CONCEPTO TÉCNICO DE REVISIÓN DE ESTUDIO PARTICULAR DE AMENAZA Y RIESGO POR FENÓMENOS DE REMOCIÓN EN MASA EN FASE II	Código:	GPR-FT-08
		Versión:	04
		Fecha de Revisión:	21/06/2011

1.1 CONCEPTO TÉCNICO No. CT:	CT-6313
1.2 ÁREA:	Técnica y de Gestión
1.3 COORDINACIÓN:	Investigación y Desarrollo
1.4 REFERENCIA CRUZADA RADICADO FOPAE:	2011ER13543
1.5 RESPUESTA OFICIAL No.	RO-50222

2.1 SOLICITANTE:	CARLOS FERREIRA
2.2 PROYECTO:	Casa Ferreira*
2.3 LOCALIDAD:	1. Chapinero
2.4 UPZ:	88. El Refugio
2.5 BARRIO O SECTOR CATASTRAL:	Sector Catastral El Refugio
2.6 DIRECCIÓN:	Carrera 3 No. 87-80
2.7 CHIP:	AAA0093AUOE
2.8 ÁREA (Ha):	0.090
2.9 FECHA DE EMISIÓN:	3 de octubre 2011
2.10 EJECUTOR DEL ESTUDIO:	CARLOS FERREIRA

5. PRIMERA REVISIÓN DEL ESTUDIO- Concepto Técnico No. CT-6313 (Fecha Octubre/2011)

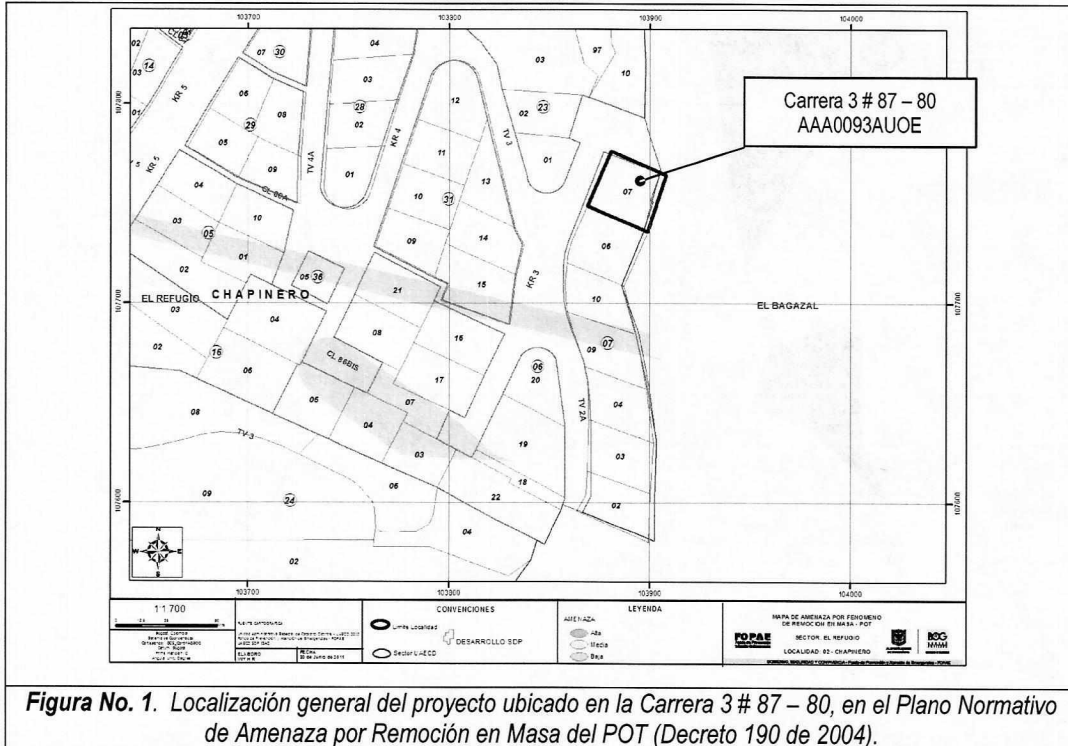
En la Figura 1 se presenta la localización general del predio donde se sitúa el proyecto “Casa Ferreira”, ubicado en la Carrera 3 No. 87 – 80 de localidad de Chapinero, en el mapa de amenaza por remoción en masa del POT.
